改善箇所説明図

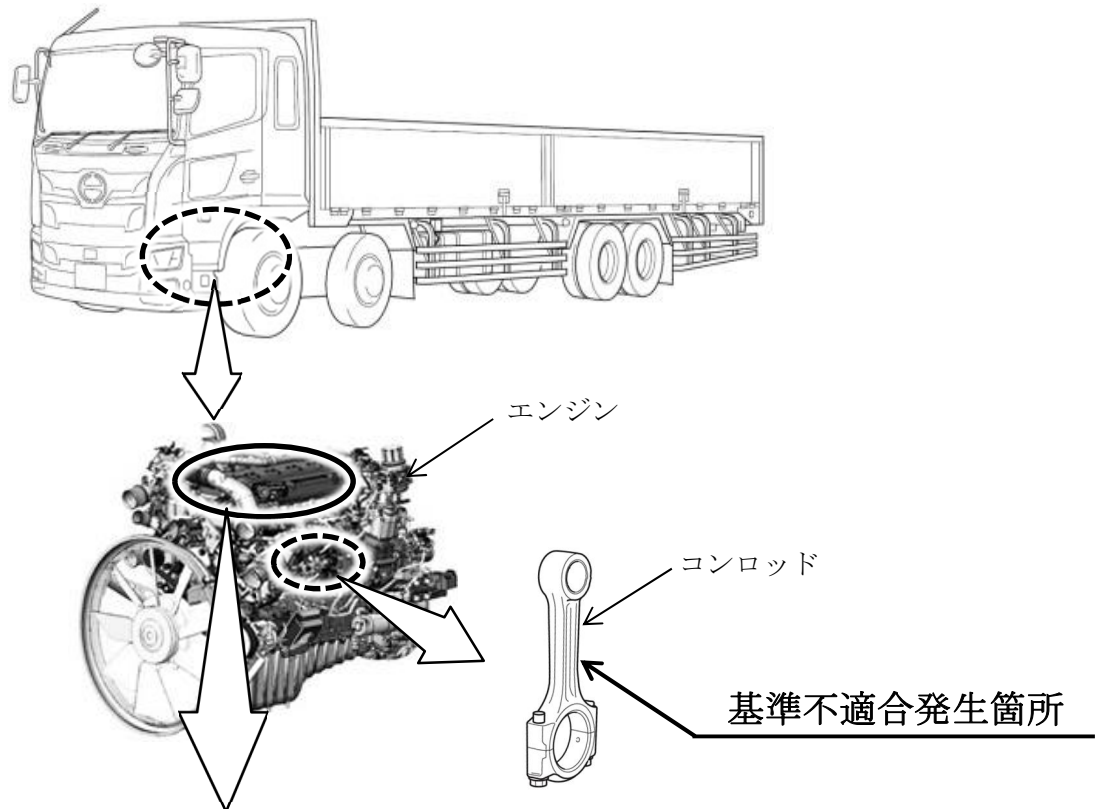
原動機において、ヘッドカバー内のブローバイガス排気口位置が不適切なため、坂路の連続走行によりヘッドカバー内に必要以上のオイルが滞留した際に、当該排気口を経由して燃焼室にオイルが廻り込むことがある。そのため、燃焼室内で異常燃焼することでコンロッドやエンジンが破損し、最悪の場合、火災に至るおそれがある。

全車両、ヘッドカバーを対策品に交換する。
